DIRECCIÓN DE PREVENCIÓN Y ATENCIÓN DE EMERGENCIAS

CONCEPTO TÉCNICO No CT - 5230
Revisión de Estudio Particular de Respuesta Local
de Amplificación de Ondas Sísmicas
Artículo 7 - Decreto 193 de 2006

ENTIDAD SOLICITANTE:	Dr. Juan Reinaldo Suárez Medina-Curaduría Urbana No. 1
PROYECTO:	PARQUE CENTRAL FLORESTA
LOCALIDAD:	12 Barrios Unidos
UPZ:	21 Los Andes
BARRIO:	Los Andes
DIRECCIÓN:	Avenida Congreso Eucarístico con Calle 95
CHIP:	AAA0057ZWBS AAA0057ZWAW
TIPO DE RIESGO:	Sísmico
EJECUTOR:	Ingeciencias S.A.
FECHA DE EMISION:	Mayo 12 de 2008

El presente concepto técnico corresponde a la **segunda revisión** realizada por la Dirección de Prevención y Atención de Emergencias, de la versión 2 del 14 de abril de 2008 del informe "Estudio geotécnico y geosísmico local para el proyecto Parque Central Floresta" elaborado por el Ing. Héctor Parra Ferro, a construirse en el predio ubicado en la Avenida Congreso Eucarístico con Calle 95 de Bogotá D.C., el cual fue radicado el 21 de Abril de 2008 mediante oficio 2008ER4381, por el Dr. Juan Reinaldo Suárez Medina de la Curaduría Urbana No.1, remitido como estudio sísmico local en cumplimiento a lo estipulado en el Decreto 193 de 2006.

Figura 1. Localización del Proyecto Parque Central Floresta.

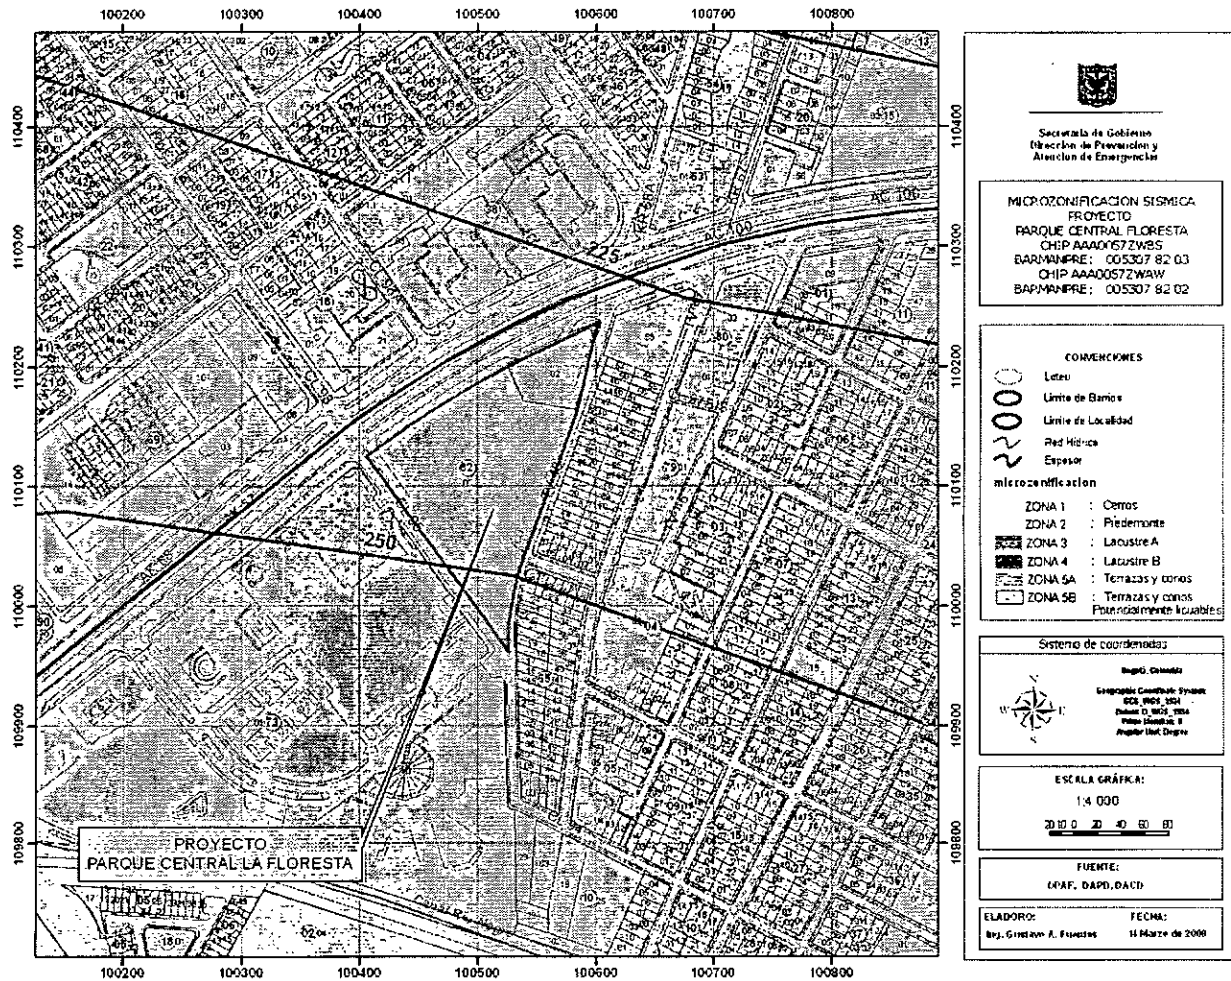
En el numeral 4.3.1, se indica que el sitio del proyecto se encuentra localizado en la Zona 4 (Lacustre B), según el decreto 193 de 2006, la cual es consistente con la localización presentada en la Figura 1 del presente concepto.

El estudio CUMPLE con este requerimiento.
